# LAPORAN

*Electrical Construction Quality Inspection*

**PEMASANGAN ELEKTRIK UNTUK  
PEMBINAAN PEJABAT JABATAN AUDIT NEGARA NEGERI  
TERENGGANU**

**31HB. OKTOBER 2017**

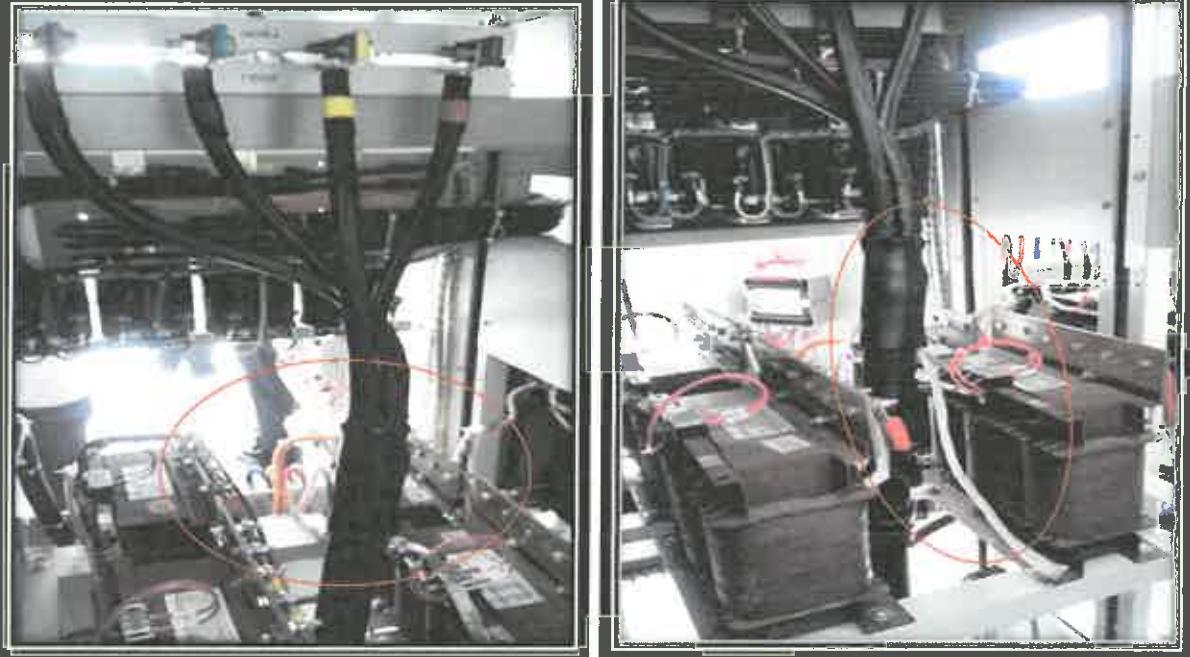
BIL.	BUTIRAN PENEMUAN KETIDAKPATUHAN
A2.	 
<b>Penemuan :</b>	<ul style="list-style-type: none"> <li>a. Kedudukan <i>Main Earthing Bar</i> (MEB) dalam <i>trenches</i></li> <li>b. Bilangan <i>protective conductor</i> dari MSBN, MSBE dan PFCB ke MEB tidak mengikut seperti lukisan pembinaan</li> <li>c. Terdapat 2 MEB dalam bilik MSB <ul style="list-style-type: none"> <li>i. MEB untuk <i>board MSB</i></li> <li>ii. MEB untuk <i>Current</i> dan <i>Potential test probe</i></li> </ul> </li> <li>d. <i>Copper Tape</i> dari MEB Genset ke MEB bilik MSB tiada.</li> </ul>
<b>Lokasi :</b>	Bilik MSB, Pencawang Elektrik.
<b>Ulasan :</b>	Pemasangan <i>Earthing System</i> perlu di lakukan mengikut lukisan yang telah di luluskan kerana setiap <i>earthing system</i> yang dilukis adalah mengikut spesifikasi dan tahap keselamatan bagi sesebuah pemasangan.
<b>Cadangan Penambahbaikan :</b>	MEB perlu dikeluarkan daripada <i>trenches</i> dan dipasang pada kedudukan yang sesuai serta dilabel mengikut spesifikasi untuk memudahkan kerja-kerja pengujian dan penyenggaraan.

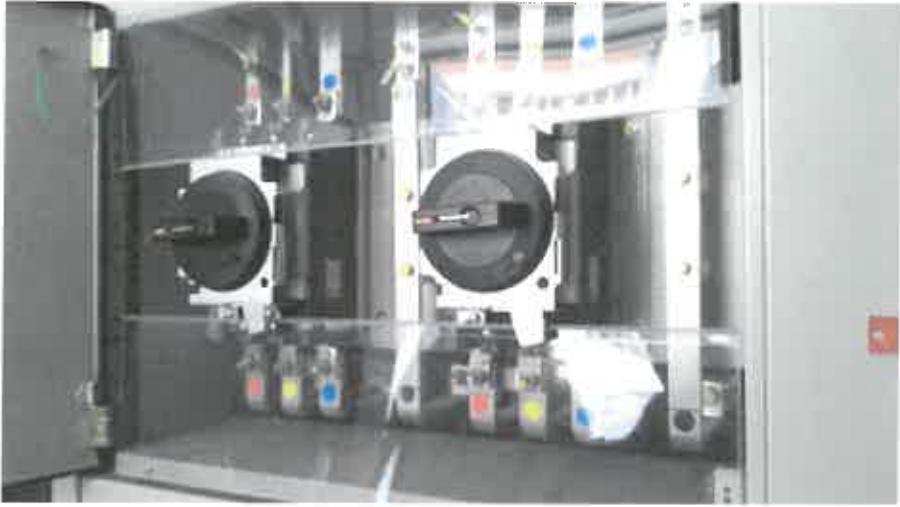
BIL.	BUTIRAN PENEMUAN KETIDAKPATUHAN
A4.	
<b>Penemuan :</b>	Kesilapan label
<b>Lokasi :</b>	Bilik MSB, Board PFCB
<b>Ulasan :</b>	Label pada plat yang terpasang menunjukkan <i>outgoing</i> dari MSB ke PFCB adalah 350A TPN ACB. Ini berbeza berbanding lukisan pembinaan menunjukkan <i>outgoing</i> adalah 350A TPN <u>MCCB</u> .
<b>Cadangan Penambah baikan :</b>	WPPe dan perunding perlu pastikan <i>board</i> dalam keadaan yang betul dan sama dengan lukisan pembinaan semasa melakukan <i>Factory Acceptance Test</i> (FAT)

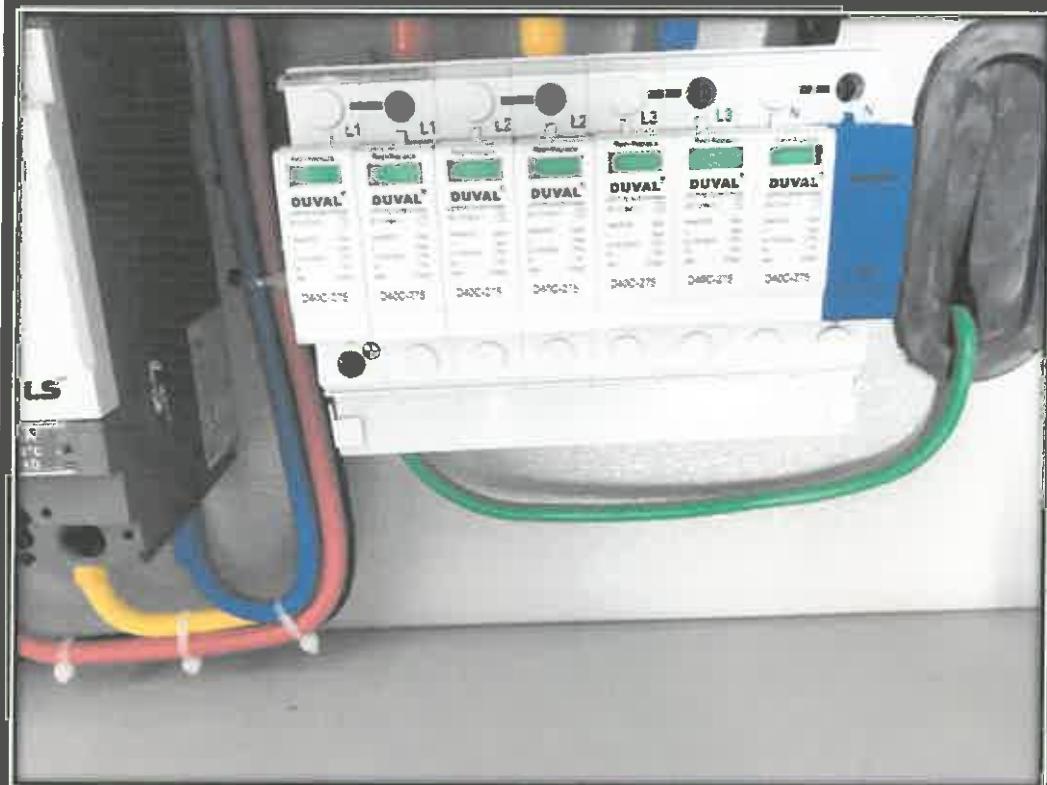
BIL.	BUTIRAN PENEMUAN KETIDAKPATUHAN
A6.	 
<b>Penemuan :</b>	Pembumian pada kerangka ACB tidak menggunakan <i>copper tape</i>
<b>Lokasi :</b>	Bilik MSB - Board MSB N
<b>Ulasan :</b>	Penggunaan kabel untuk pembumian di kerangka ACB perlu ditukar menggunakan <i>copper tape</i> sepatimana kehendak spesifikasi L-S1 CKE.LS.01.01.(03).2016
<b>Cadangan Penambah baikan :</b>	Pembumian di terminal bumi pada kerangka ACB perlu menggunakan <i>copper tape</i> bersaiz 3mm x 25mm sebagaimana dinyatakan dalam spesifikasi L-S1 CKE.LS.01.01.(03).2016

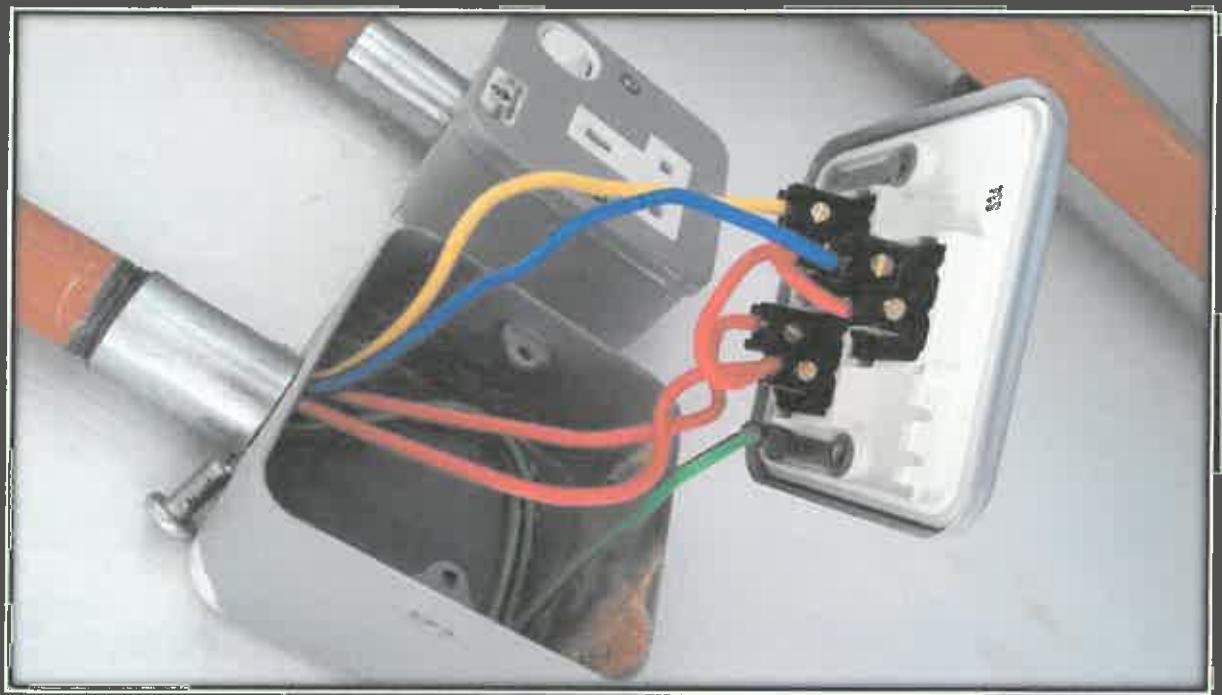
BIL.	BUTIRAN PENEMUAN KETIDAKPATUHAN
A9.	
<b>Penemuan :</b>	Kadaran kA pada SPD yang dipasang di <i>board</i> MSBE adalah 40kA. Ini berbeza dengan kadaran kA SPD bagi <i>board</i> MSBE dalam Lukisan pembinaan iaitu 60kA.
<b>Lokasi :</b>	Bilik MSB
<b>Ulasan :</b>	Kadaran bagi SPD adalah ditetapkan mengikut L-S1 CKE.LS.01.01.(03).2016 Section 7.0 Table 7A
<b>Cadangan Penambah baikan :</b>	WPP (E) dan perunding perlu pastikan <i>board</i> dalam keadaan yang betul dan sama dengan lukisan pembinaan semasa melakukan Factory Acceptance Test (FAT)

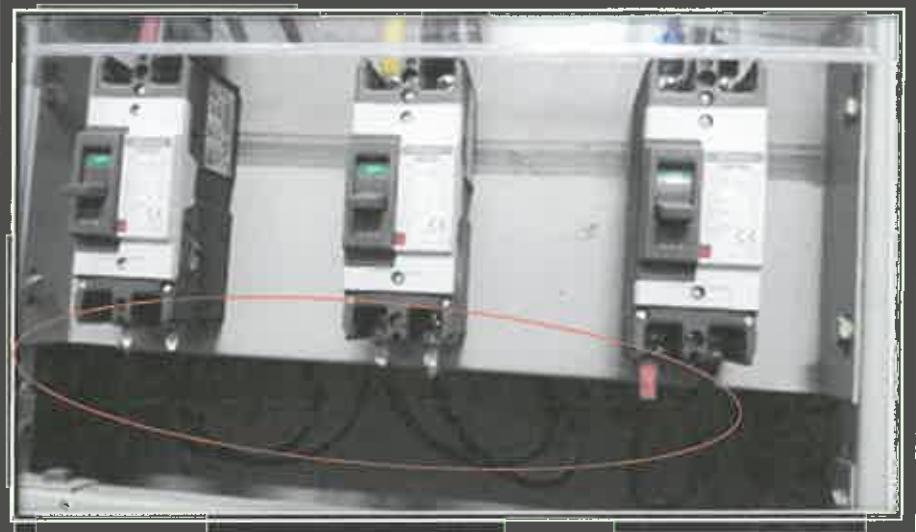
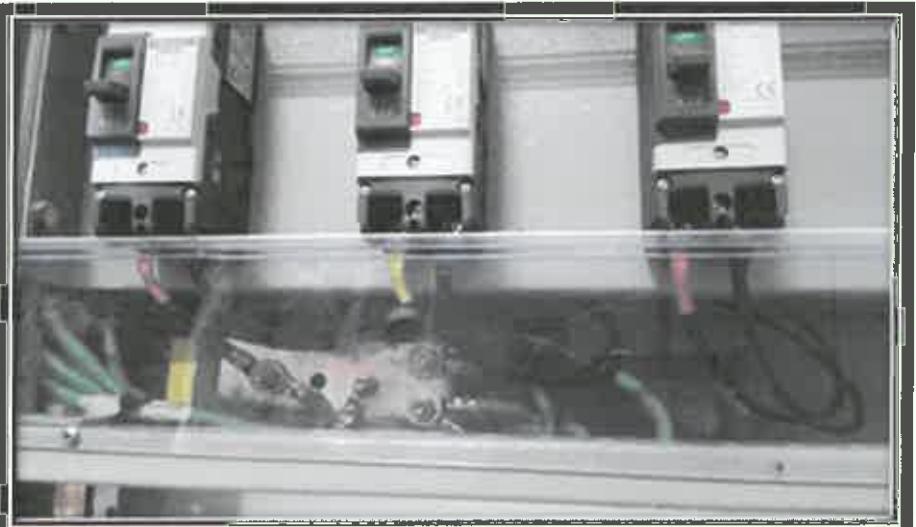
BIL.	BUTIRAN PENEMUAN KETIDAKPATUHAN
A10.	
Penemuan :	Genset Frame Earthing tidak sama dengan Lukisan pembinaan yang diluluskan
Lokasi :	Bilik Genset
Ulasan :	Pemasangan Earthing System perlu dilakukan mengikut lukisan yang telah di luluskan kerana setiap earthing system yang dilukis adalah mengikut spesifikasi dan tahap keselamatan bagi sesebuah pasangan.
Cadangan Penambah baikan :	Pemasangan genset frame earth perlu di tamatkan pada MEB Genset

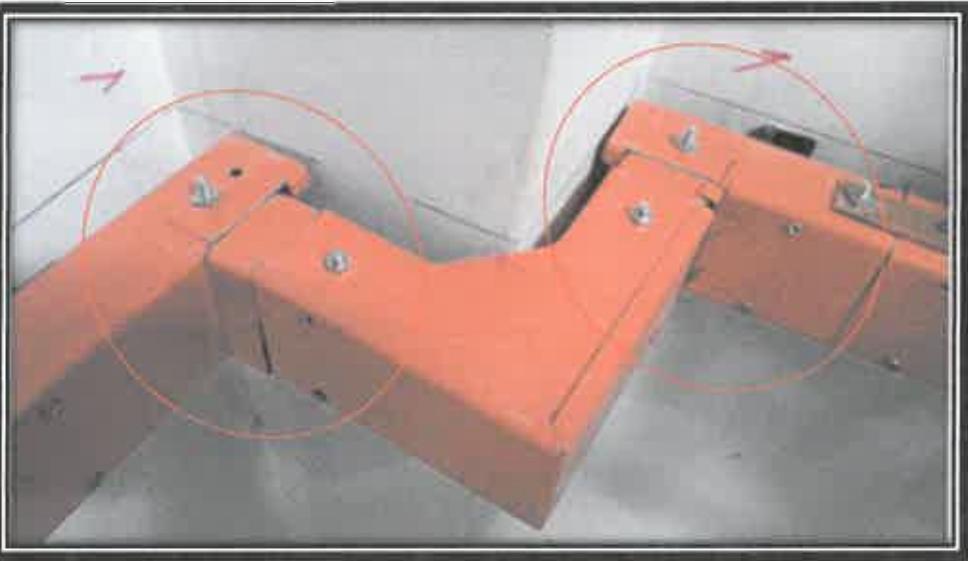
BIL.	BUTIRAN PENEMUAN KETIDAKPATUHAN
A11.	 
	<p><b>Penemuan :</b> Copper Tape bagi Earthing System dibengkokkan menjadi <math>90^{\circ}</math></p> <p><b>Lokasi :</b> Bilik MSB</p> <p><b>Ulasan :</b> Pemasangan sistem pembumian yang tidak sempurna dan tidak mengikut norma kerja yang betul.</p> <p><b>Cadangan Penambah baikan :</b> Pemasangan Copper Tape hendaklah mengikut amalan pemasangan terbaik (lipatan/bending) perlu mengikut sudut yang dibenarkan. Penggunaan aksesori yang bersesuaian boleh digunakan bagi mengelakkan bending pada copper tape.</p>

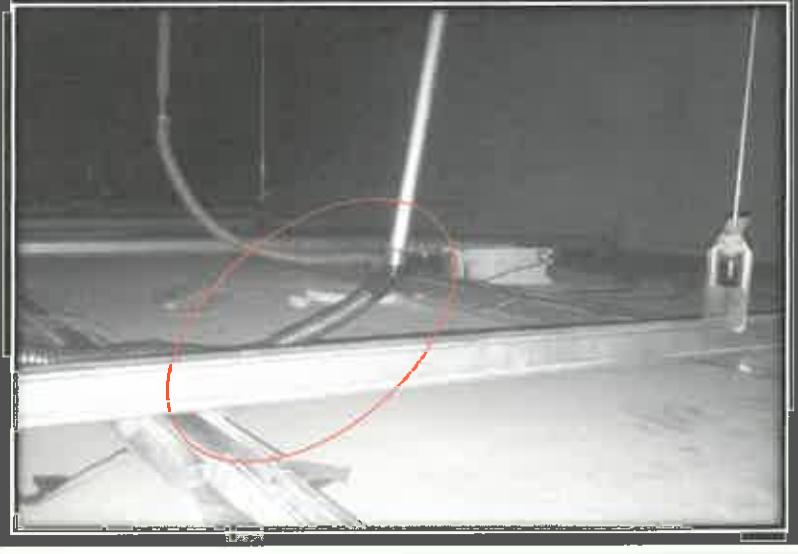
BIL.	BUTIRAN PENEMUAN KETIDAKPATUHAN
A14.	 
<b>Penemuan :</b>	Pemasangan dan penyambungan <i>trunking</i> yang tidak mengikut spesifikasi serta aksesori yang sesuai.
<b>Lokasi :</b>	Bilik SSB
<b>Ulasan :</b>	a. Sambungan <i>trunking</i> tidak dilengkapi dengan <i>copper bridge</i> b. Tidak menggunakan aksesori yang sesuai boleh mengakibatkan kabel luka.
<b>Cadangan Penambah baikan :</b>	Sambungan <i>trunking</i> perlu dipasang dengan <i>copper bridge</i> serta menggunakan aksesori yang sesuai

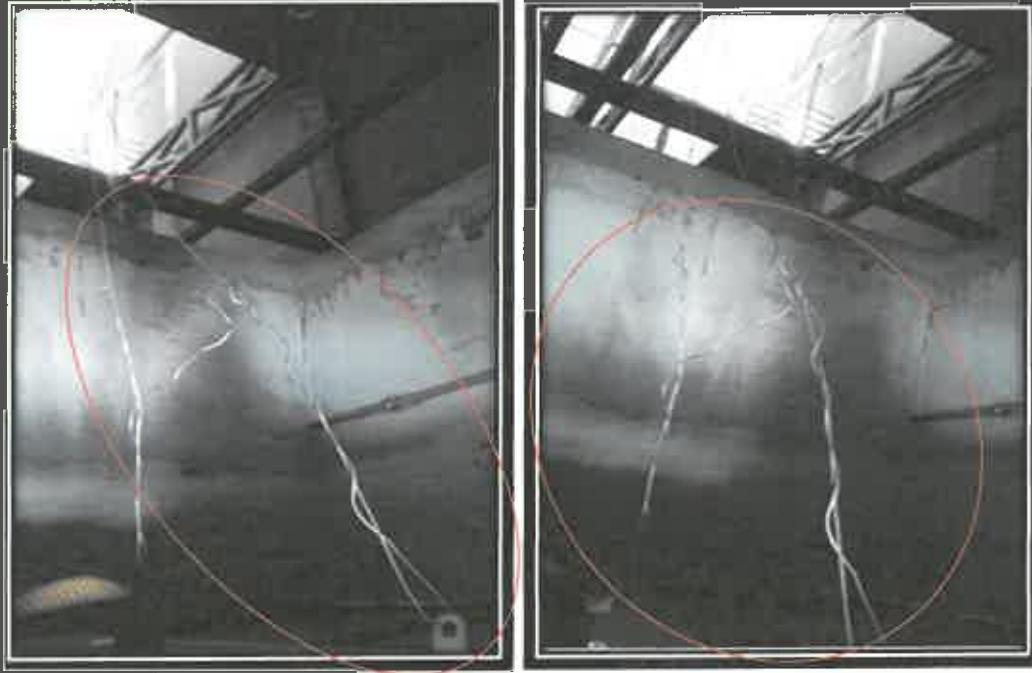
BIL.	<b>BUTIRAN PENEMUAN KETIDAKPATUHAN</b>
A16.	
<b>Penemuan :</b>	a. Flyover pada underfloor juction box tidak di pasang. b. Paras ketinggian (offset) yang tidak selaras.
<b>Lokasi :</b>	Ruang Pejabat
<b>Ulasan :</b>	<p>Pemasangan <i>underfloor system</i> perlulah dilakukan lengkap bersama aksesori berkaitan seperti <i>flyover</i> bagi memastikan kabel elektrik kemas serta mengelakkan kabel dari luka atau rosak.</p> <p><b>Rujukan : Peraturan-peraturan Elektrik 1994, Peraturan 15(1).</b></p> <p>Mana-mana radas, konduktor atau aksesori bagi maksud penyambungan kepada sesuatu pepasangan hendaklah dalam saiz, kuasa dan bilangan yang mencukupi bagi menepati maksud yang dicadangkan dan hendaklah dibina, dipasang, disusun, dilindungi, dikerjakan dan disenggarakan sedemikian rupa bagi mencegah bahaya.</p>
<b>Cadangan Penambah baikan :</b>	<i>Underfloor service box/junction box</i> perlu menggunakan aksesori yang lengkap dan ketinggiannya perlu diselaraskan mengikut penggunaan

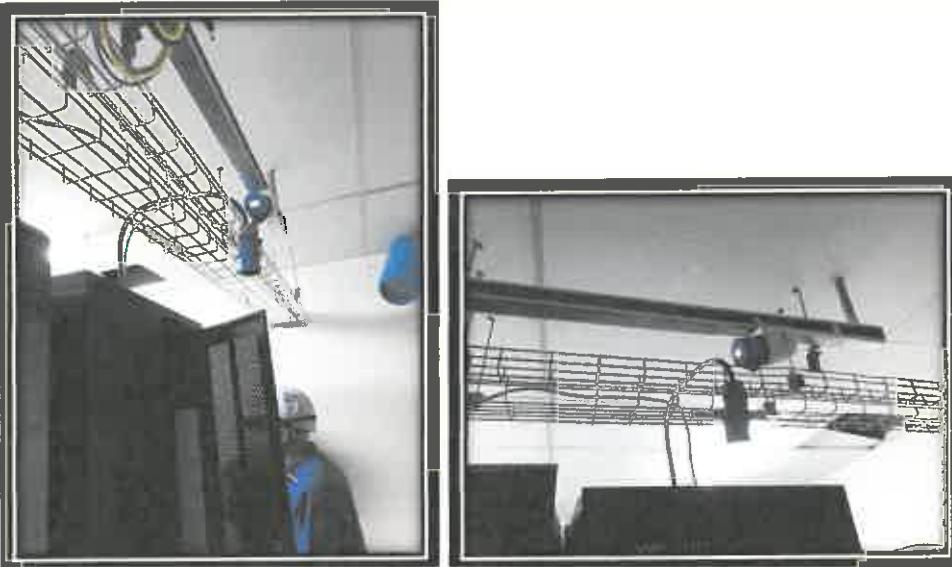
BIL.	<b>BUTIRAN PENEMUAN KETIDAKPATUHAN</b>
A20.	
<b>Penemuan :</b>	<ul style="list-style-type: none"> <li>a. Ketinggian <i>loop in loop out box</i> bagi kabel <i>fence lighting</i> tidak mengikut ketinggian pada Lukisan pembinaan yang diluluskan</li> <li>b. Surge Protection Device (SPD) tidak di pasang pada <i>fence lighting</i> jenis LED</li> </ul>
<b>Lokasi :</b>	Tiang bagi Lampu Pagar
<b>Ulasan :</b>	<ul style="list-style-type: none"> <li>a. Tinggi bagi <i>loop in loop out box</i> untuk kabel <i>fence lighting</i> adalah 300mm dari aras lantai / tanah. Ini adalah bertujuan untuk memudahkan kerja-kerja <i>maintenance</i> dan mengelakkan dari dimasuki air.</li> <li>b. Bagi semua lampu jenis <i>Outdoor LED</i> perlu dipasang SPD pada setiap tiang bagi mengelakkan <i>surge</i> yang boleh mendatangkan risiko kerosakan lampu tersebut.</li> <li>c. Rujuk lukisan pembinaan yang diluluskan.</li> </ul>

<b>Cadangan Penambah baikan :</b>	Seperti ulasan di atas
